ORD. N° : 2407  
ANT. : PROYECTO DE DISEÑO DE PAVIMENTACIÓN PARTICIPATIVA DEL PASAJE CERRO QUIMAL ORIENTE ENTRE CERRO PURUÑA Y JAVIERA CARRERA CORRESPONDIENTE AL SECTOR 4, CALAMA.  
MAT. : ENVÍA OBSERVACIONES A PROYECTO DE DISEÑO DE PAVIMENTACIÓN PARTICIPATIVA DEL PASAJE CERRO QUIMAL ORIENTE ENTRE CERRO PURUÑA Y JAVIERA CARRERA CORRESPONDIENTE AL SECTOR 4, CALAMA.  
ADJ. : No Hay

Antofagasta, 25 septiembre 2025

**PROYECTO PAVIMENTACIÓN PASAJE CERRO QUIMAL ORIENTE:**

Figura 1

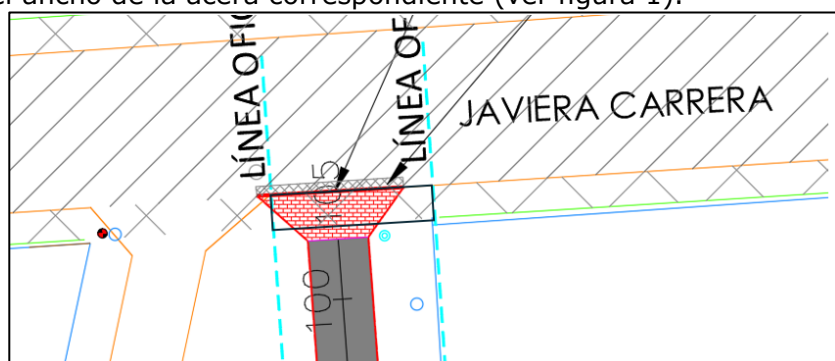
22. Faltan dimensiones en planta, por ejemplo, no se indican largos y anchos de encuentros calle - pasaje, pasaje- pasaje, distancia entre líneas oficiales, etc.
23. Dimensiones en planta de diseño no coinciden con lo indicado en el perfil DOM.
24. Debe indicar con una nota en planta cada uno de los encuentros de pasaje-calle, pasaje-pasaje proyectados.
25. La reposición del hormigón de espesor  $e=0.2$  m dado el encuentro calle/pasaje debe realizarse en el ancho de la acera correspondiente (ver figura 1).

Figura 3

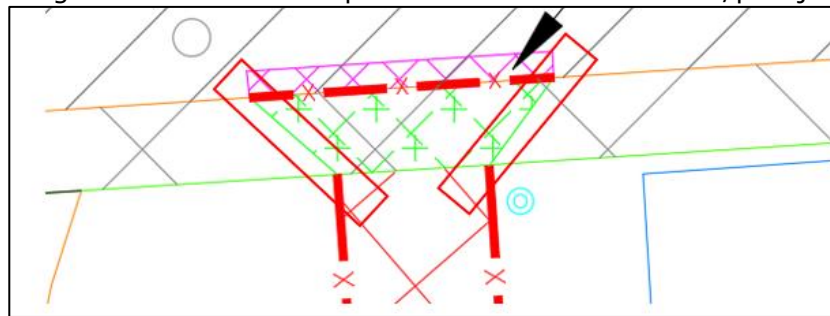
46. Corregir cantidad de Señalización Vertical indicada, en respuesta a la observación 42.
47. Revisar y corregir la cantidad indicada para la demolición de solera, dado que no se ha considerado la longitud de solera correspondiente al encuentro calle/pasaje. (ver figura 3).
